SERVICE-MITTEILUNG

Nr.: 3/68 Datum: 12.6.1968
Seitenzahl: 1 Anlagen: keine
Betrifft: Wartungshinweis

Baumuster: BÖLKOW BO 208 Junior
Werk-Nr.: alle **ab 632**

SERVICE-BULLETIN

(A) SCHNITT RIPPE 4

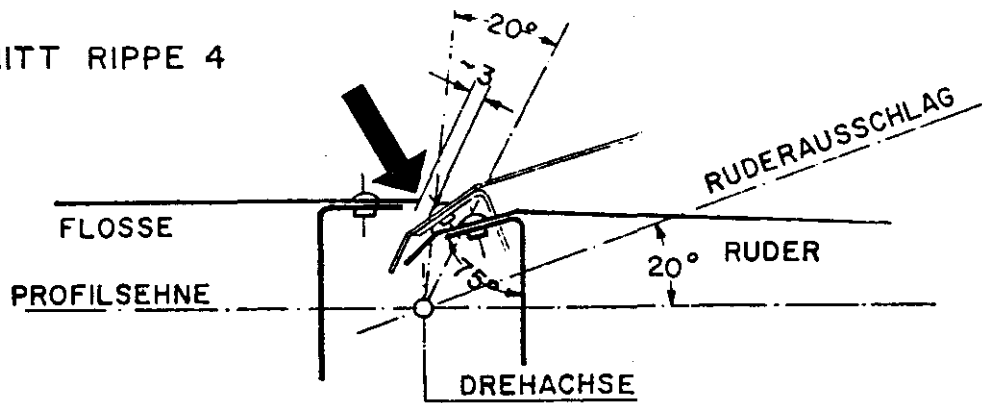
Bei losem Sitz der Muttern kann das Seitenruder an der Flossen-
hinterkante klemmen (siehe Skizze auf der Rückseite). Wir bitten
dringend, vor dem nächsten Start den Festsitz des Holmes zu prüfen
und ggf. die Muttern mit ^{1.5} 3 mkp nachzuziehen.

Der Abstand zwischen den Seitenruder-Nietköpfen und der Flossen-
hinterkante muß (an dieser Stelle in Abweichung zu unserer Service-
mitteilung Nr. 2/67) 3 - 3,5 mm betragen. Sollte der Abstand ge-
ringer sein, ist das Ruder nachzuarbeiten.

(A) FACE RIB NO. 4

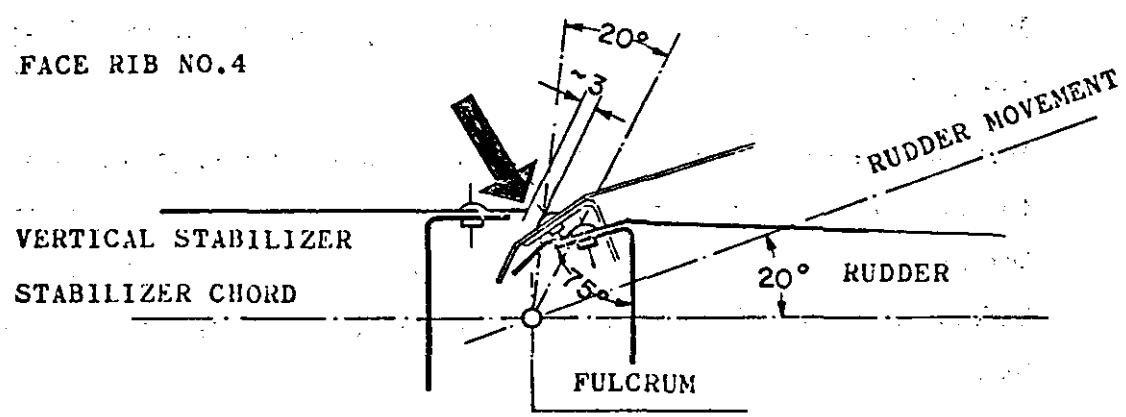
With a loose fit of the nuts the rudder may become jammed at the rear edge of the stabilizer (see sketch on back of the page). We urgently ask therefore to check the spar for its tight fit before the next take-off and, if necessary, to retighten the nuts by 22 ft lbs.

The distance between the rivet heads of the rudder and the rear edge of the stabilizer must be 3 to 3.5 mm = 0.12 to 0.13 in (at this point in contrast to our service letter no. 2/67). Should this distance be smaller, the rudder has to be reworked.
